„Výstavba MŠ Šámalova“

VYSVĚTLENÍ, ZMĚNA NEBO DOPLNĚNÍ ZADÁVACÍ DOKUMENTACE

Vysvětlení zadávací dokumentace č. 1 ze dne 13. 8. 2025

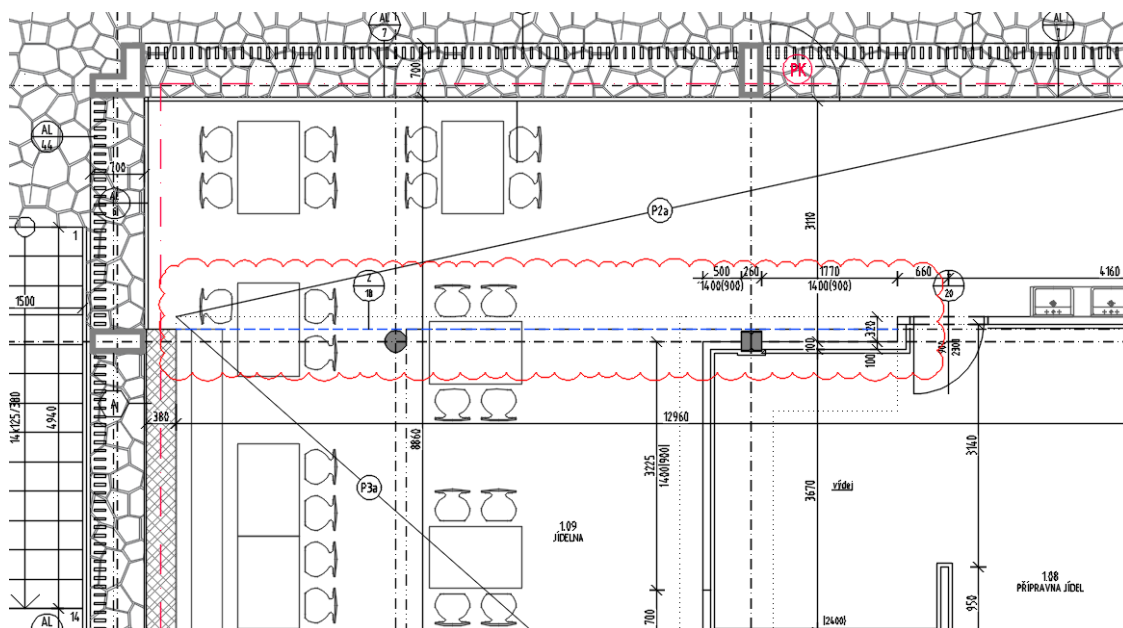
Ve výkresech ani TZ jsme tuto položku nenašli. Prosím o informaci, kde je tato položka požadována a zda je ji opravdu potřeba 9 360 metrů

Zadavatel ve vztahu k dotazu upravil ve výpisu zámečnických prvků pol. Z/18, kdy se správně jedná o požadavek na 9 360 mm (tj. 9,36 m). Dále zadavatel k dotazu sděluje, že dilatační profil je umístěn v místnosti č. 1.09 (viz obrázek níže). Aktualizovaný výpis zámečnických výrobků v. č. D.1.1.14 (soubor s označením „14_ZAMECNICKE VYROBKY_r2“) a výkaz výměr poskytuje zadavatel jako přílohu tohoto vysvětlení zadávací dokumentace.
